laL -2015-00092314-02- SIMASTIR

Fecha: 19 Noviembre 2015

Aclaraciones a consultas

Figura No. 3. Diseño general de la caseta de pozo.

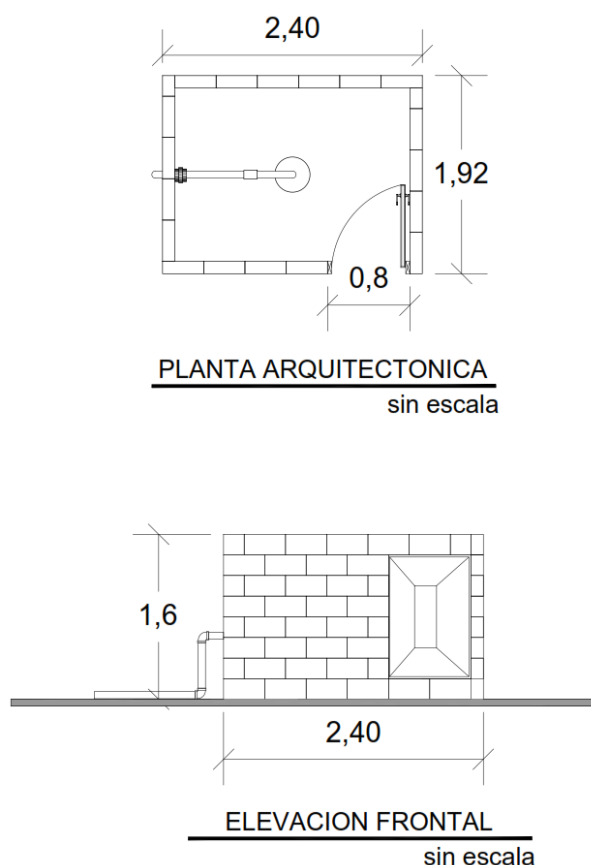
19. **Página 37. Punto “M”, se pide que se indique en la oferta qué tipo de acondicionamiento se “ofrece” para cada sitio. Favor de indicarnos cómo se reparan las casetas en mal estado y con qué materiales construiríamos la puerta, el techo y las paredes, también indicarnos por medio de un plano cómo se harían las nuevas casetas para que todos coticemos igual.**

R/ Para el caso de que se requiera construir una caseta para pozo, el diseño general se presenta en la figura No. 3.

Debe ser en block, con varillas, concreto, repello externo y portón metálico, con cierre para colocar el candado que se indica en los términos de referencia.
